東海第二発電所 審査資料	
資料番号	S-2-3 (改3)
提出年月日	2023年10月20日

発電用原子炉設置変更許可申請書比較表（震源を特定せず策定する地震動）

2023年10月

日本原子力発電株式会社

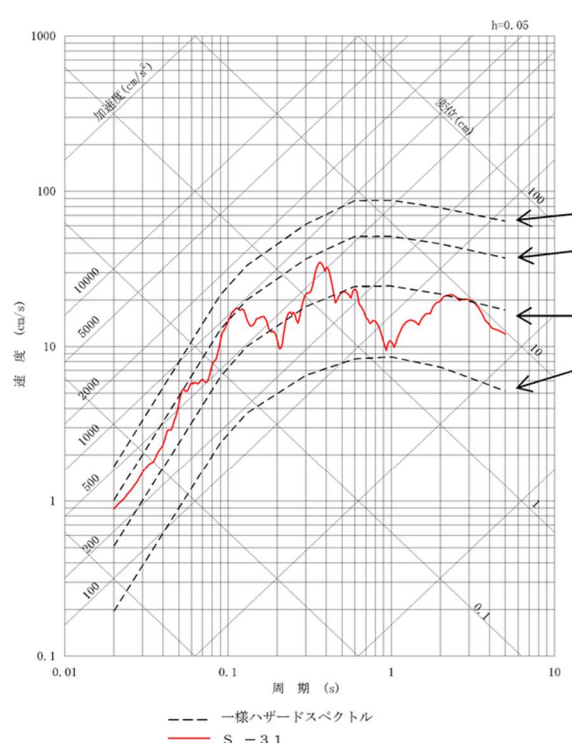
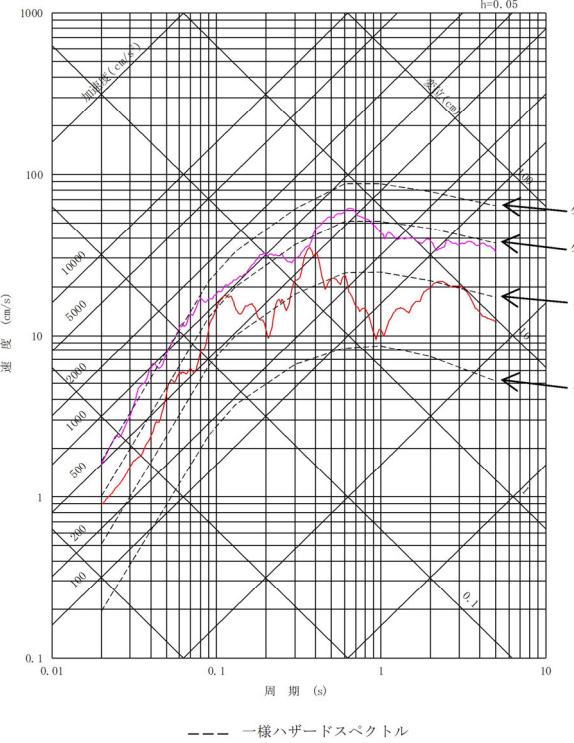
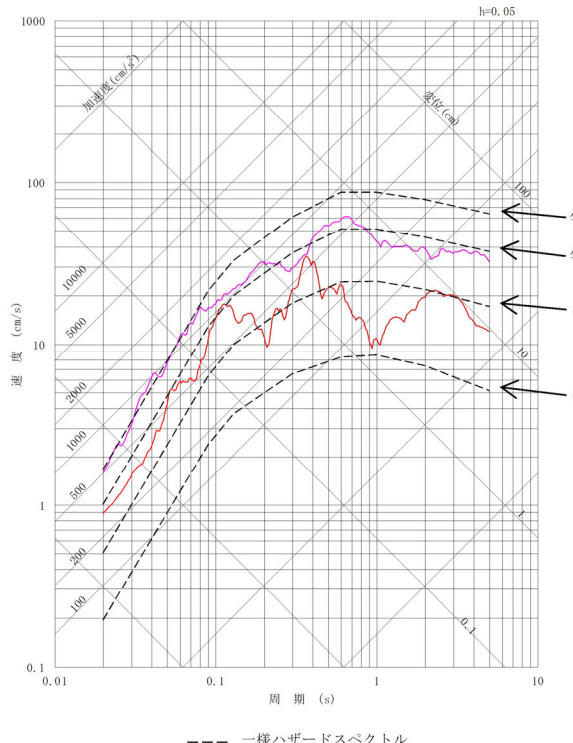
既許可（令和5年1月25日時点）	震源特定せず当初申請（令和3年6月25日時点）	第2回補正	差異説明
 <p>第1.2.1.2-18図（1/2） 内陸地殻内地震の領域震源モデルによる一様ハザードスペクトルと基準地震動S_s-31の応答スペクトルの比較（水平方向）</p>	 <p>第1.2.1.2-18図（1/2） 内陸地殻内地震の領域震源モデルによる一様ハザードスペクトルと基準地震動S_s-31及びS_s-32の応答スペクトルの比較（水平方向）</p>	 <p>第1.2.1.2-18図（1/2） 内陸地殻内地震の領域震源モデルによる一様ハザードスペクトルと基準地震動S_s-31及びS_s-32の応答スペクトルの比較（水平方向）</p>	<p>基準地震動S_s-32の追加、図の変更※</p> <p>※当初申請時から、乱数位相を用いた模擬地震波作成に係る地震規模(M6.9→M7.0)を変更し、S_s-32を見直している。</p>

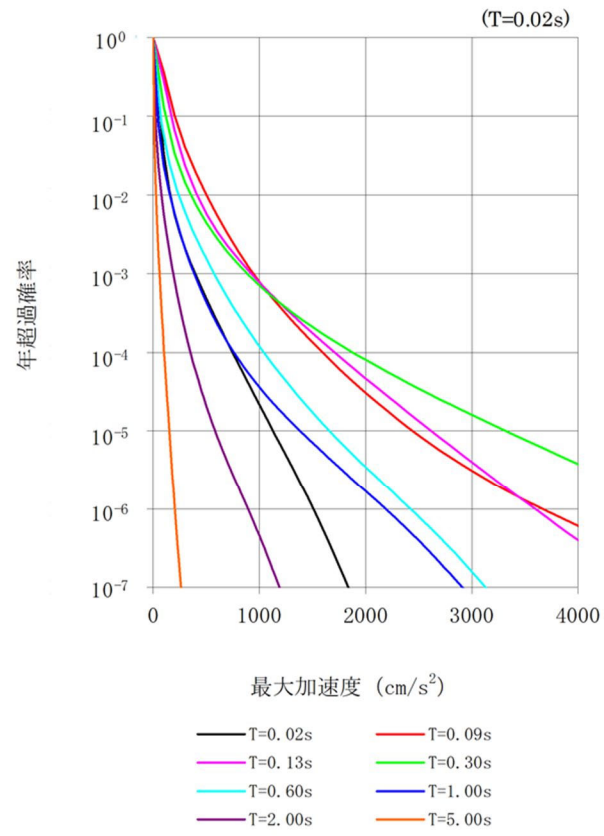
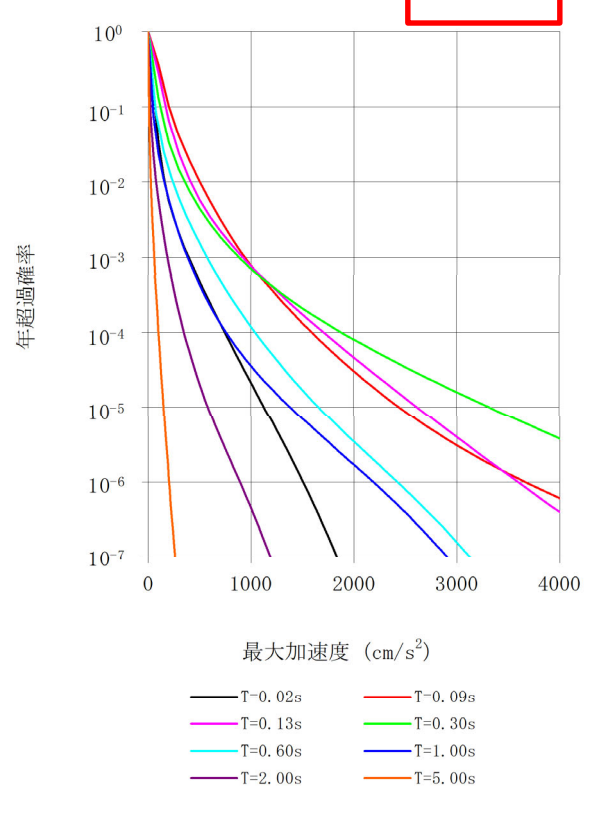
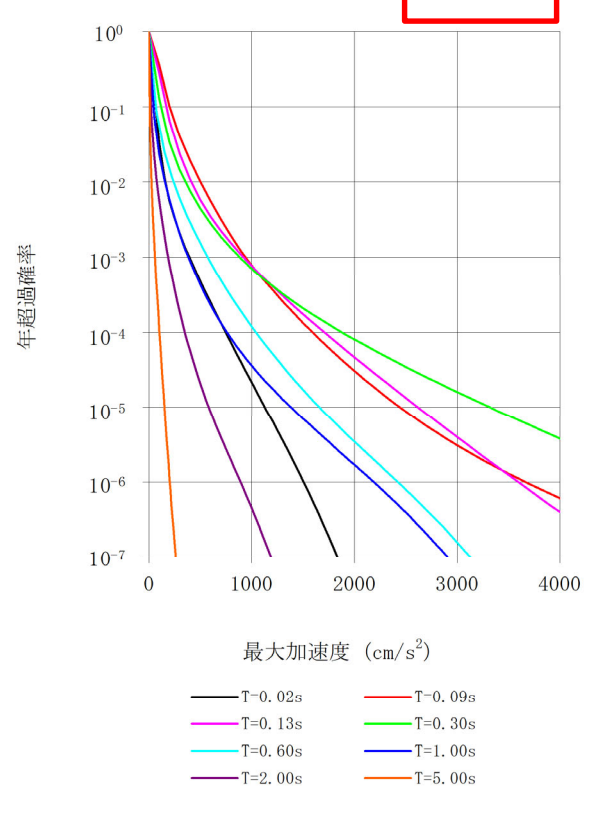
既許可（令和5年1月25日時点）	震源特定せず当初申請（令和3年6月25日時点）	第2回補正	差異説明
 <p>第1.2.1.2-18図（2/2） 内陸地殻内地震の領域震源モデルによる一様ハザードスペクトルと基準地震動S_s-31の応答スペクトルの比較（鉛直方向）</p>	 <p>第1.2.1.2-18図（2/2） 内陸地殻内地震の領域震源モデルによる一様ハザードスペクトルと基準地震動S_s-31及びS_s-32の応答スペクトルの比較（鉛直方向）</p>	 <p>第1.2.1.2-18図（2/2） 内陸地殻内地震の領域震源モデルによる一様ハザードスペクトルと基準地震動S_s-31及びS_s-32の応答スペクトルの比較（鉛直方向）</p>	<p>基準地震動S_s-32の追加、図の変更※</p> <p>※当初申請時から、乱数位相を用いた模擬地震波作成に係る地震規模(M6.9→M7.0)を変更し、S_s-32を見直している。</p>
